Mission régionale d'autorité environnementale

Avis délibéré sur le projet de centrale photovoltaïque au sol sur la commune de Chamagne (88), porté par SAS Centrale Solaire des Chèvrefeuilles

n°MRAe 2023APGE96

Figure 2 – plan de masse du projet

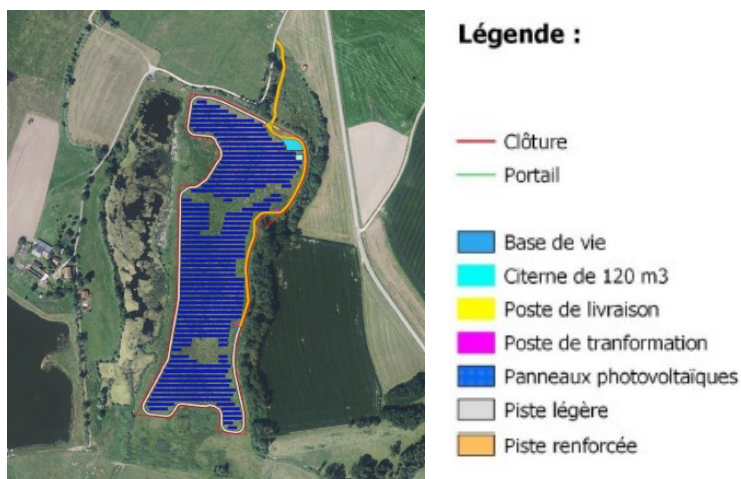
Une bande de 5 m de large « *de nature ordinaire* » sera maintenue entre la clôture et la lisière du boisement est, ainsi qu'une bande de 10 à 30 m entre la limite est de la lagune et la clôture de la centrale. Par ailleurs, des « *zones libres* » seront maintenues dans l'enceinte de la centrale (voir plan de masse, figure n°2), à des fins de corridors écologiques.

Figure 3 – carte des cours d'eau

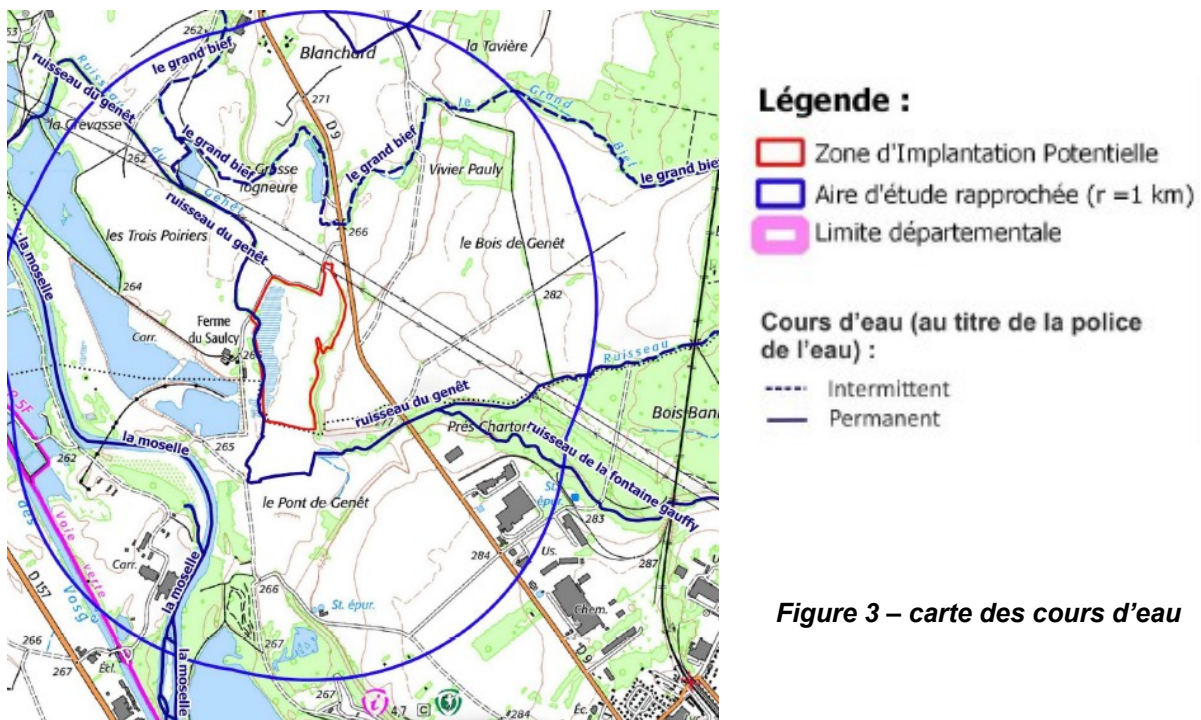
Le dossier semble méconnaître les principes de réaménagement de la carrière (zone humide fonctionnelle). En effet, il serait utile de préciser que le ruisseau du Genêt a été dérivé en partie Est du projet et ceinture en totalité l'ancienne carrière pour se jeter dans son lit initial, au droit du

pont permettant l'accès à la ferme Saucy. Il convient également de préciser que l'ensemble de la ZIP est inondable par débordement du ruisseau du Genêt. La réalisation du chemin ceinturant le site contribue à détruire ou impacter fortement la zone humide, car il est susceptible de rendre impossible les échanges entre le ruisseau du Genêt et les milieux humides présents sur le site et reportés sur la carte des habitats naturels.

- **reporter sur la carte des cours d'eau la totalité du linéaire du ruisseau du Genêt ;**
- **évaluer précisément les impacts du chemin ceinturant le site sur la fonctionnalité des milieux humides présents sur le site, ainsi que sur les espèces liées à ces milieux.**
